Προϊοντική ενημέρωση – Ιούνιος 2016

VKPC 81215 – Νέο OE/SKF σχέδιο αντλίας

SEAT Arosa, Cordoba, Ibiza II/III 1.0, 1.4
VW Caddy II, Polo, Lupo 1.0, 1.4

Εξέλιξη του OE/SKF σχεδίου της αντλίας νερού

VKPC 81215

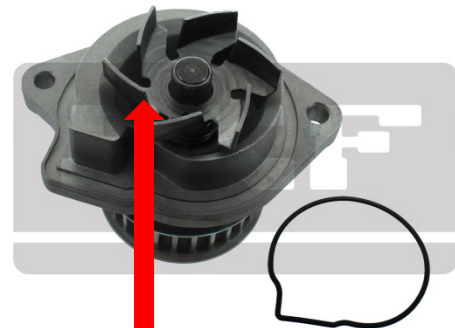
Σε εναρμόνιση με την εξέλιξη του OE σχεδίου, η αντλία νερού SKF με κωδικό VKPC 81215 θα διατίθεται πλέον με νέο σχέδιο, από την παρτίδα με αριθμό 064N και μετά. Το νέο σχέδιο αφορά στο υλικό της φτερωτής που πλέον θα είναι μεταλλική, αλλά και την περιεχόμενη φλάντζα. Αντίστοιχα, τα σετ χρονισμού με αντλία VKMC 01106-1 και VKMC 01107 θα περιέχουν τη νέα αντλία.

- Πλαστική φτερωτή
- Χάρτινη φλάντζα

ΠΑΛΑΙΟ ΣΧΕΔΙΟ

- Μεταλλική φτερωτή
- O-ring

ΝΕΟ ΣΧΕΔΙΟ
